OPDRACHTGEVER **Waternet**
Dhr. K. Zondervan
Postbus 94370
1090 GJ Amsterdam

PROJECTNUMMER **17435**

Rapport [RA17435a3]

Review dijkversterking Angstelkade Braambrugge

Figuur 11 Doorsnede ter plaatse van Kleiweg 36

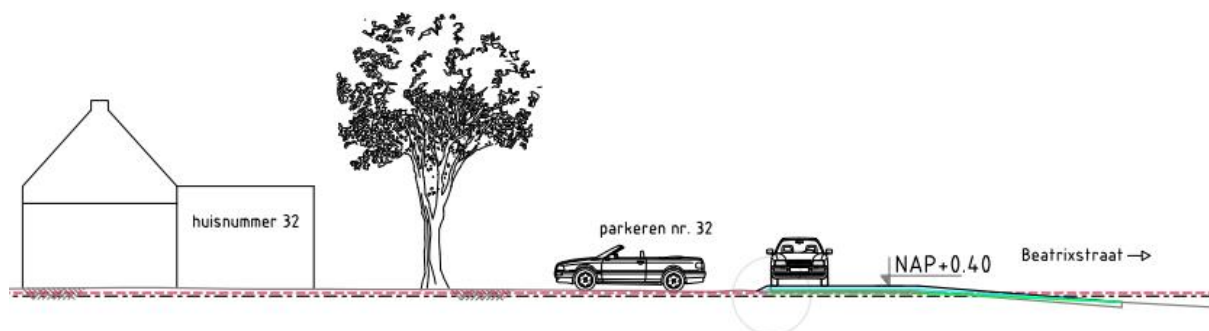
Uit onderstaand figuur is af te leiden dat ophogen van de dijk ter plaatse van de Kleiweg 34 -36 niet mogelijk is in verband met het ruimtebeslag. Zoals op Figuur 11 te zien is valt de ophoging binnen het pand. Ook blijkt dat het binnentalud niet stabiel is in de huidige situatie waardoor de binnenzijde van het talud moet worden verbreed en de sloot moet worden verplaatst op particuliere grond.

Figuur 12 Doorsnede ter plaatse van Kleiweg 32

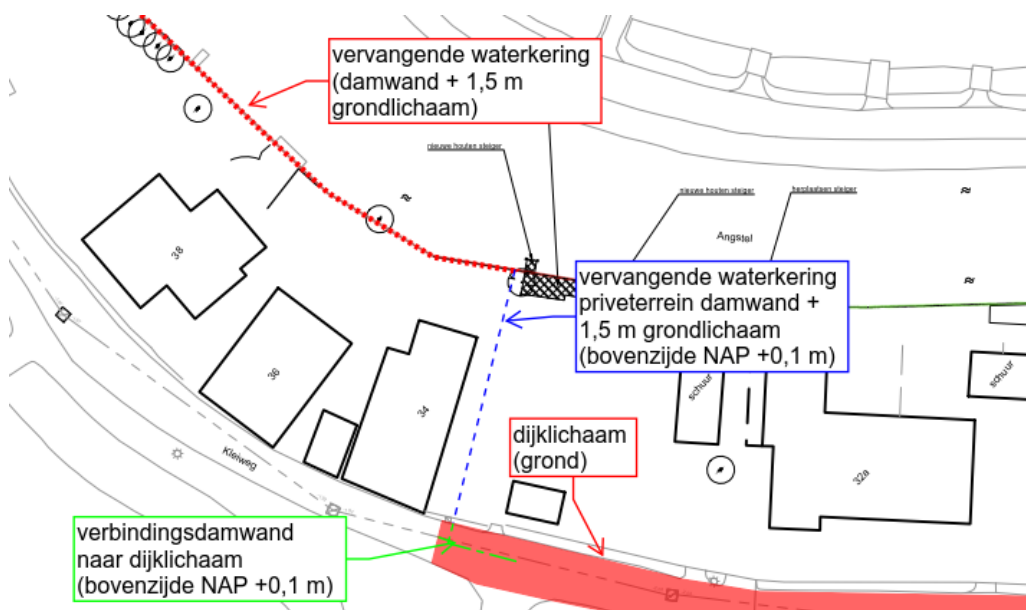
Het uitvoeren van een kruinverhoging is op de andere delen van de Kleiweg wel mogelijk. Dit zijn de delen waar de woningen op grotere afstand van de weg zijn gelegen. Een ophoging beïnvloedt in dit geval niet de fundering van de panden door ruimtegebruik, negatieve kleeft of de afwatering van de weg. Voor de panden 1 t/m 32a zou een normale ophoging van de weg geen bezwaar opleveren.

Een traditioneel dijklichaam op dit deel van het tracé leidt echter tot een zeer onwenselijk en ingewikkeld overgangsgebied. Tussen deze 2 oplossingen moet een waterkerend scherm worden geplaatst welke over privé-grond van de Angstel richting de Kleiweg moet lopen. Achter het scherm moet een grondwal van 1,5 m breed aanwezig zijn (conform het ontwerp van de kade) om te voldoen aan de eisen van de kering. Dit is een zeer ongewenste situatie omdat het onderhoud van de dijk in dit geval komt te liggen in de tuin van nummer 34 / 34A waarbij de bovenzijde over het volledige tracé minimaal NAP +0,1 m bedraagt. Ook moet het binnentalud op NAP +0,1 m worden aangebracht en stabiel worden gehouden. Dit betekent een beperking voor het gebruik van de tuin van 1 van de eigenaren.

Figuur 23 Berekening met talud

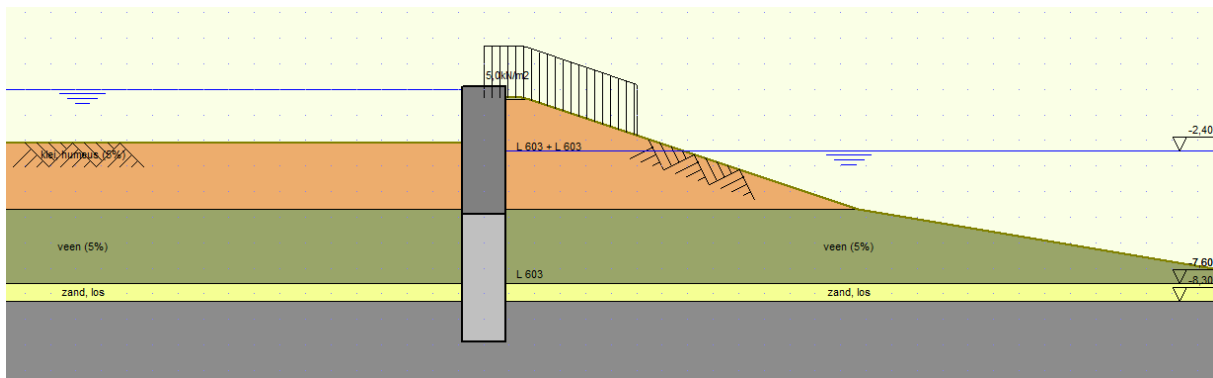
Het valt op dat geen onderscheid is gemaakt tussen de horizontale beddingen voor het talud en van doorgaande horizontale grondlagen (idem voor RHDHV berekeningen). Het is gebruikelijk om steunbermen te modelleren als verticale belasting om wel de spanningen in de grond goed te krijgen maar om te voorkomen dat een horizontale weerstand aan de (relatief smalle) taluds wordt toegekend. De humeuze kleilaag kan namelijk schuiven over de onderliggende veenlaag. Omdat in werkelijkheid de situatie gunstiger is (er is sprake van fictieve taluds) zal dit in dit geval geen effect hebben.

1. De stabiliteitsberekeningen zijn correct uitgevoerd.
2. Er is geen onderscheid gemaakt tussen de horizontale beddingen voor het talud en van doorgaande horizontale grondlagen (idem voor RHDHV berekeningen). Dit effect wordt gezien de zeer flauwe helling van het fictieve talud als te verwaarlozen beschouwd.
